19673-ROCI20-15

# 不符合

图号：	1765430880133
名称：	48_%E8%B4%9F%E6%A0%B7%E6%9C%ACJ3674-ROC120_b%E7%88%86%E7%82%B8%E5%9B%BC
版本：	A.2
上传时间：	2025-12-11 13:28:00
检测时间：	2025-12-11 13:28:34

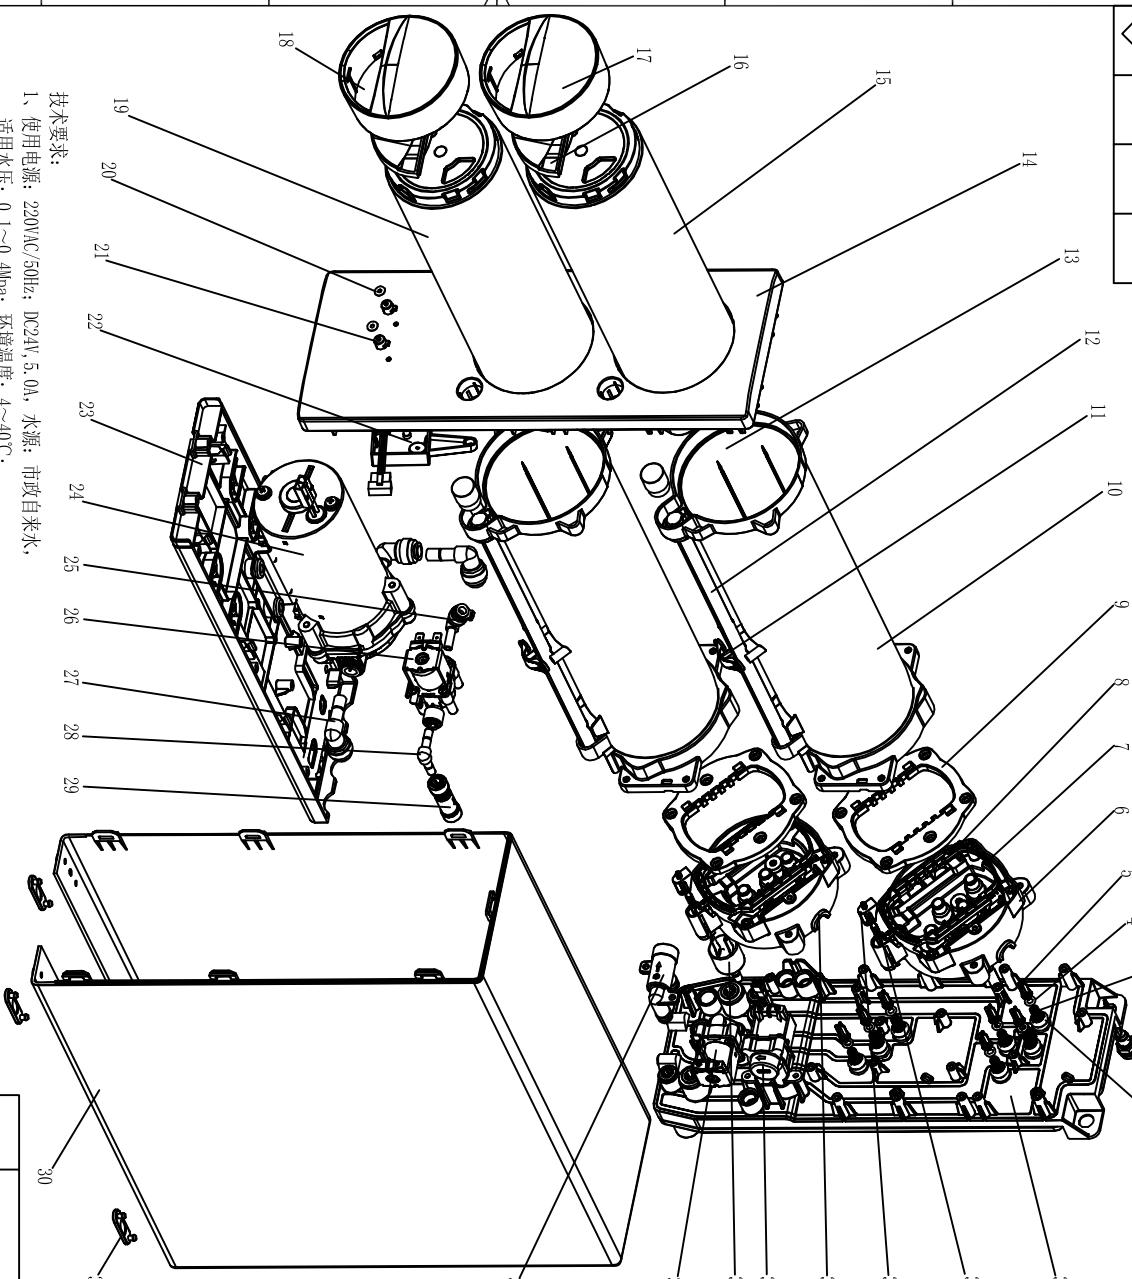
检测项目	检测结果	发现内容	位置描述	修改建议
未提供未注公差表，无法执行规则要求的对比	不符合	图纸右上角未发现未注公差表，无法对比尺寸公差与未注公差表	图纸右上角区域	在图纸右上角添加未注公差表，明确尺寸范围和对应公差值，确保尺寸公差低于未注公差表
尺寸标注为整数（376），但公差标注为0.8（十分位），未将尺寸精确到小数点后一...	不符合	存在尺寸为整数但公差为十分位的标注（如376±0.8）	图纸中带公差尺寸标注区域	将带公差尺寸标注为带小数点的形式（如376.0±0.8），使尺寸与公差精确度一致
未标注关键尺寸的“△”符号，不符合规则要求的≥1个△标识	不符合	图纸中未发现任何带“△”标识的尺寸标注	图纸所有尺寸标注区域	在关键尺寸前添加“△”符号（如△702.5±1.2），标识数量≥1个
技术要求内容包含规则禁止的两条（带公差尺寸是检验尺寸、颜色要求），且未明确引用最..	不符合	技术要求中包含“带公差的尺寸是需要检验的重要尺寸”和“颜色要求（例：产品颜色为白色、外观颜色应于封样颜色一致）”等内容	图纸左下角技术要求区域	修改技术要求内容，删除禁止条款，明确引用最新有效标准文件
完全缺失人员信息，不符合规则要求的包含人员信息	不符合	图纸右下角标题栏人员信息区域无设计、审核、标准化、批准等人员信息	图纸右下角标题栏人员信息区域	填写标题栏人员信息（设计、审核、标准化、批准等）
未提供未注公差表，不符合规则要求的包含未注公差表	不符合	图纸右上角未发现未注公差表	图纸右上角区域	在图纸右上角添加未注公差表，包含尺寸范围和对应公差值的表格
未包含安吉尔LOGO，不符合规则要求的包含LOGO	不符合	图纸右下角标题栏或指定位置未发现安吉尔企业LOGO标识	图纸右下角标题栏或指定位置	在图纸右下角标题栏或指定位置添加安吉尔企业LOGO标识
图号栏空白，不符合规则要求的图号栏已填写	不符合	图纸右下部分标题栏图号栏为空白，未填写图号信息	图纸右下部分标题栏图号栏	在图号栏填写图号信息
名称栏空白，不符合规则要求的名称栏已填写	不符合	图纸下方标题栏名称栏为空白，未填写中文名称信息	图纸下方标题栏名称栏	在名称栏填写中文名称信息

材料栏空白，不符合规则要求的材料栏已填写	不符合	图纸下方标题栏材料栏为空白，未填写材料信息	图纸下方标题栏材料栏	在材料栏填写材料信息

版本栏空白，不符合规则要求的版本栏已填写	不符合	图纸下方标题栏版本栏为空白，未填写版本号信息	图纸下方标题栏版本栏	在版本栏填写版本号信息
重量栏空白，不符合规则要求的重量栏已填写	不符合	图纸下方标题栏重量栏为空白，未填写重量信息	图纸下方标题栏重量栏	在重量栏填写重量信息
